PROJET DE CREATION DE COFFRES DE MOUILLAGE POUR LA GRANDE PLAISANCE — BOUCHES DE BONIFACIO

Mémoire en réponse à la demande de compléments de la
DREAL

V3 – 19 mars 2021

Titre du document	Mémoire en réponse à la demande de complément de la DREAL
Référence du document :	A00716_Cas_par_cas_Memoire_DREAL
Indice :	V3

Demande d'examen au cas par cas Plan du projet

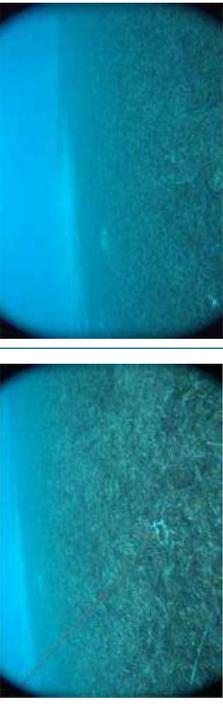
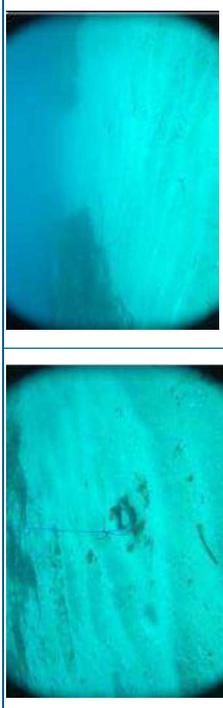
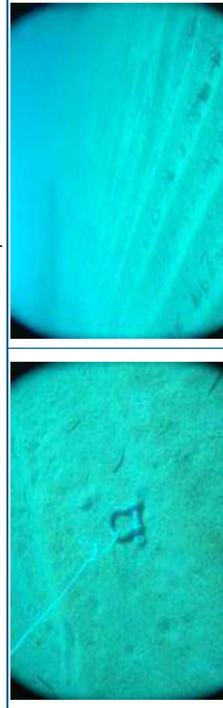
Pour 3 ancrages A4, B3 (et non B2) et B6, ces distances aux herbiers sont respectivement de 8, 5 et 4 m. Le document précise que des compléments seront apportés pour ces points pour lesquels des repositionnements doivent être envisagés. Il est donc attendu la transmission de ces compléments.

L'étude géotechnique identifie également la présence de matte morte sous la vase pour le point d'ancrage B6. L'implantation d'un corps-mort conduirait à une destruction de cette matte, qui est une espèce protégée. L'évitement n'est donc pas suffisant pour cette implantation.

Pour les points B6 et C1 qui sont proches de l'ancienne zone d'ancrage, des unités de plus de 85 m, il pourrait être envisagé de les repositionner dans cette zone, puisqu'ils doivent accueillir des navires de 40-60 m pour B6 et de 60-80 m pour C1.

Si on peut considérer que la séquence Éviter s'applique pour les points A1, A2, A3 et B2 qui se situent à une distance supérieure ou égale à 30 m des herbiers, tous les autres points sont situés à une distance inférieure à 30 m des herbiers visibles :

- A5, A6, A7, B1, B5 se situent à une dizaine de mètres de l'herbier vivant ou de la matte morte.
- A8, A9, B4 se situent entre 16 et 20 m de la posidonie.

Conscient des enjeux environnementaux et rejoignant la position de la DREAL, **le maître d'ouvrage a décidé d'abandonner les points B1, B3, B4 et B6**. En effet, les études géotechniques ont montré que ces points étaient positionnés à faible distance des herbiers de posidonie et/ou de la matte morte. Pour mémoire, la stratégie du maître d'ouvrage dans la définition du plan de mouillage cible les tâches de sables (sans matte morte en dessous) et l'éloignement maximal possible des herbiers, afin d'éviter toute destruction de ces espèces protégées et de limiter au maximum les risques d'impact à ce niveau.

Par ailleurs, **le maître d'ouvrage a également décidé de renoncer au point C1 dans une double stratégie permettant d'une part de favoriser une meilleure intégration paysagère du projet global et d'autre part de minimiser les risques d'effet report**. Le projet présente ainsi une cohérence paysagère avec le regroupement des mouillages et des navires en deux poches relativement denses, conformément aux prescriptions de l'étude. La suppression du point B6 laissait en effet le mouillage C1 isolé et relativement éloigné des ZMEL 1 et 2A. Le projet présenté nous semble s'inscrire pleinement dans une cohérence paysagère tout en maintenant les objectifs d'attractivité.

Des études géotechniques complémentaires ont été menées sur la zone d'étude de manière à définir **3 nouveaux points d'implantation (nommés X, X1 et X2), à destination des navires de 24 à 40 m**. Comme pour les études antérieures, le substrat, son épaisseur ainsi que la position de chaque point vis-à-vis des biocénoses les plus proches ont été étudiés. Le contrôle de la bathymétrie au droit de ces points a été réalisé à la charge du maître d'ouvrage, afin de contrôler la pertinence et la faisabilité de ces points vis-à-vis des navires cibles.

Suite aux dernières investigations géotechniques, le point B5 a été repositionné et éloigné de l'herbier de posidonie. Il est à présent implanté à environ 17,5 m de l'herbier. Ainsi, sur le plan de mouillage définitif, 5 points d'ancrages sont à plus de 25 m des biocénoses à enjeux, 5 points sont situés entre 16 et 20 m et 4 points sont à une dizaine de mètres.

Figure 1 : Illustration de l'insertion paysagère du projet

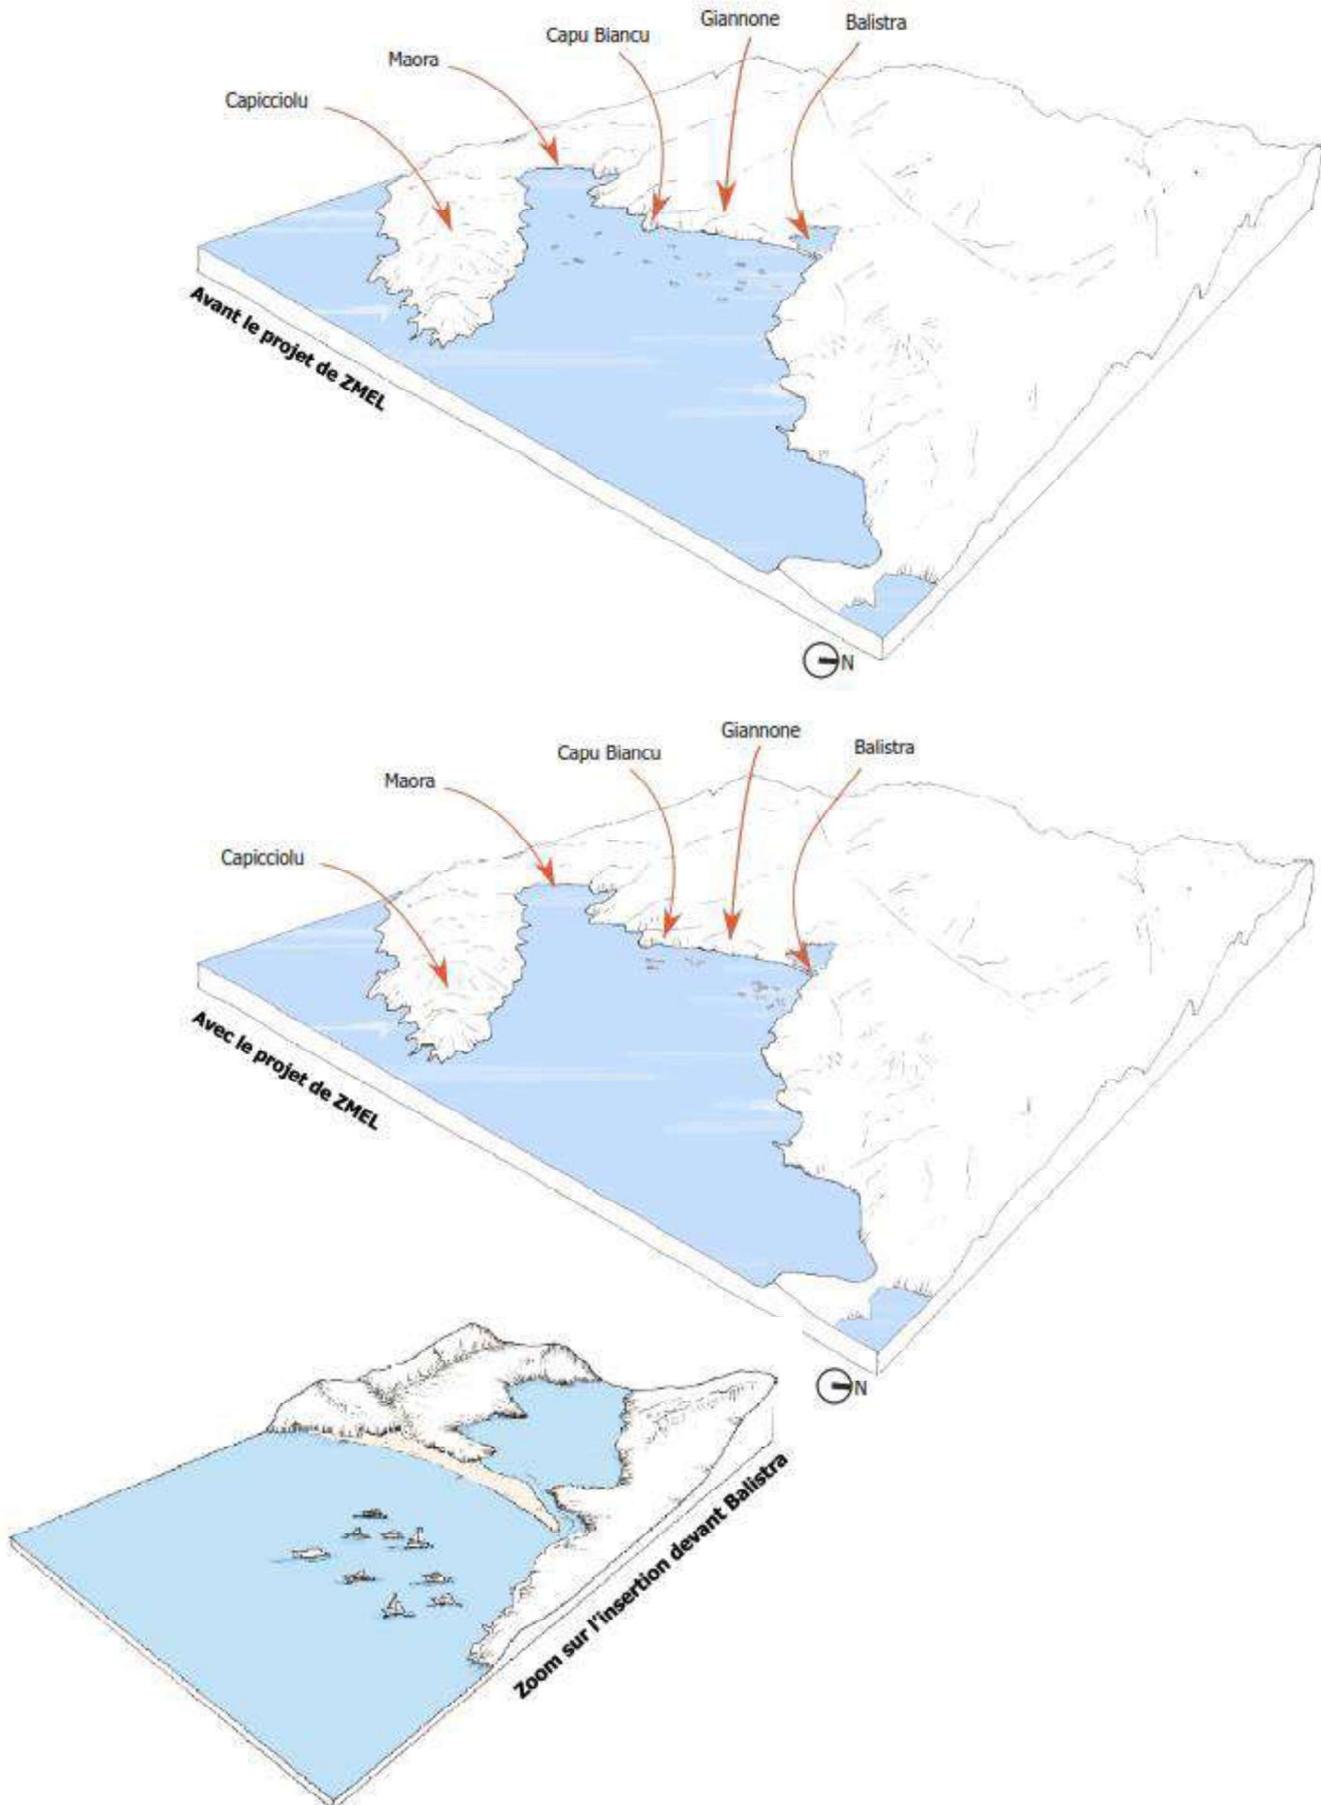
Si la proposition du paysagiste concepteur semble correspondre pour la « ZMEL 2B » (il est nécessaire de confirmer ce point) sur le phasage présenté en page 10 de la note de présentation, cela ne semble pas le cas pour les deux autres zones d'implantation. En effet, il est demandé dans l'étude paysagère de densifier davantage la zone « ZMEL 2A » (Giannone) afin de limiter l'obstruction au niveau de la « ZMEL 1 » (plage de Balistra). Il convient donc de compléter l'étude paysagère en indiquant comment les implantations prennent en compte les recommandations du paysagiste concepteur, en particulier pour les « ZMEL 2A » et « ZMEL 1 ». Dans ce cadre, il serait utile de connaître le nombre de bateaux retenus pour chacune de ces zones et de démontrer la cohérence du scénario retenu avec les recommandations du paysagiste concepteur (en précisant le cas échéant dans l'étude paysagère le nombre et la taille des bateaux retenus pour chacun des zones en tenant compte notamment des équipements connexes aux bateaux >24 m comme les pontons, engins nautiques à l'arrière avec une analyse spécifique sur les tenders comme demandé par le guide « Stratégie méditerranéenne de gestion des mouillages petite et grande plaisance »). L'étude paysagère pourrait utilement être complétée par des simulations, esquisses ou photomontages depuis des cônes de vue remarquables ou fortement fréquentés une fois ces éléments intégrés. Les actions d'évitement, de réduction et de compensation au titre des paysages, issues soit du dimensionnement du projet ou de l'étude d'insertion paysagère, sont également à préciser dans la note de présentation.

Suite au retour de la DREAL et aux compléments d'études géotechniques, le maître d'ouvrage a fait le choix de réaménager le plan de mouillage. Les points d'ancrage B1, B3, B4 et B6 ont ainsi été supprimés et remplacés par 3 points à destination des navires de 24-40 m (X, X1 et X2), localisés au nord du projet. Le point C1 qui ciblait les plus gros navires (60 à 85 m) a été supprimé, pour regrouper les mouillages en 2 zones plus denses et favoriser l'insertion paysagère globale du projet.

Cette étude conclue que, pour préserver le paysage du golfe, l'insertion des zones de mouillage pourrait se faire en deux poches relativement denses : une première entre Capu Biancu et Giannone et une seconde devant la plage de Balistra. L'ouverture visuelle est conservée grâce à la coupure entre les deux zones de mouillage.

La localisation des bateaux, relativement éloignés des côtes et notamment des plages, permet une bonne lecture de l'espace et des paysages environnants. L'impact visuel des bateaux, redouté depuis la plage de Balistra, est limité : le recul depuis le littoral, permis par l'implantation de la zone de mouillage ne dévalorise pas l'ouverture sur le golfe de Santa Manza, notamment sur la pointe de Capicciolu, si précieuse. La configuration de la zone de mouillage, scindée en deux groupes, conserve cette échappée visuelle.
